MODIFICATION n°1 DU PLAN LOCAL D'URBANISME et ZONAGE D'ASSAINISSEMENT PLUVIAL

ZONAGE D'ASSAINISSEMENT PLUVIAL SCHEMA DE GESTION DES EAUX PLUVIALES

RAPPORT DU COMMISSAIRE ENQUETEUR

SES CONCLUSIONS MOTIVEES

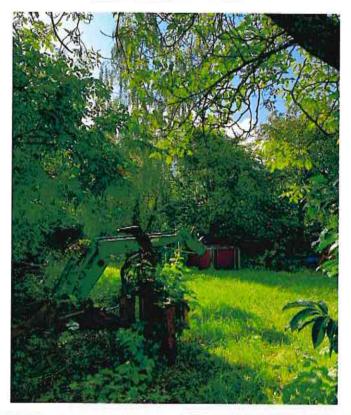
Comme précisé par la contribution de M. Dross et Mme Vilmint, l'axe d'écoulement en question, à l'amont du lotissement du Bel Horizon est en effet un fossé et non un ruisseau. Ce fossé a probablement comme vocation initiale de protéger le lotissement des ruissellements amont mais en drainant deux thalwegs au Sud, il génère désormais un risque de débordement sur ce lotissement.

La proposition alternative faite par M. Dross et Mme Vilmint de diriger les deux thalwegs amont (points A et B) vers le Nant du Creux en passant par le fossé (à redimensionner) route de Pomier est une bonne idée et méritera d'être étudiée lors des études préliminaires à la réalisation des travaux (avant-projet et projet détaillé). Le fossé situé à l'amont immédiat du lotissement collectera tout de même les ruissellements amont générés sur les parcelles situées entre lui et la route de Pomier. Sur le bas du BV, le scénario 1 serait appliquait pour traiter le dysfonctionnement n°1.

Quant au problème d'érosion du Nant du Creux, certes il serait atténué au point de rejet de la mare si le débit principal du BV était dirigé dans le Nant depuis la route de Pomier. Néanmoins, ce type de cours d'eau, au régime torrentiel, est naturellement soumis au risque d'érosion. Le Nant du Creux doit faire l'objet d'une surveillance accrue, dans le cadre de la GEMAPI et si nécessaire des mesures de maintien des berges doivent être entreprises.

Parcelles 300 et 301

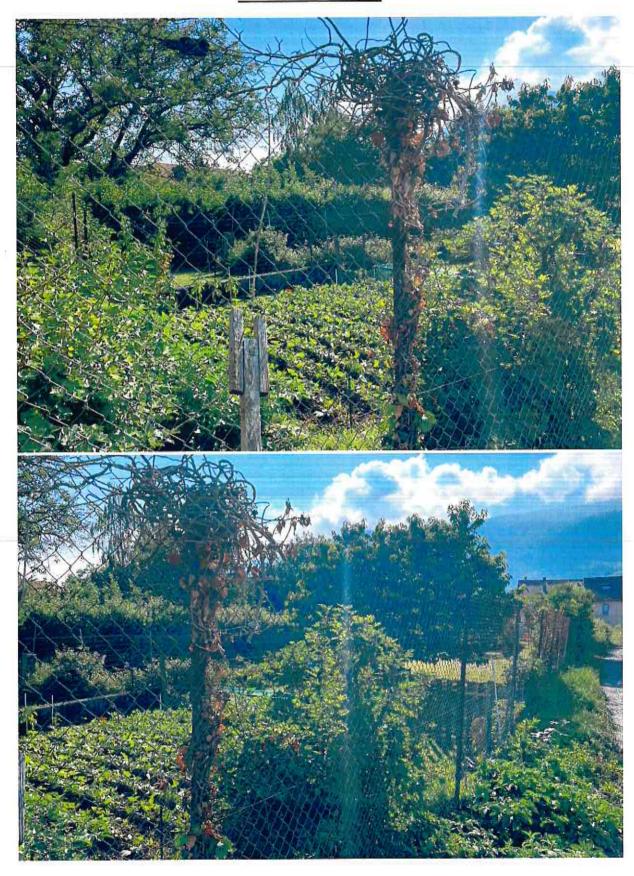
- Les parcelles B296 et B 297 : ces terrains contiennent encore des arbres fruitiers. Si les propriétaires souhaitent conserver cette protection et s'engagent à renouveler les plantations, nous pouvons maintenir la protection existante.
- Les parcelles B 2701, 305, 301 et 300 : ces terrains ne contiennent plus de plantations susceptibles de justifier le maintien de la mention « vergers protégés ».
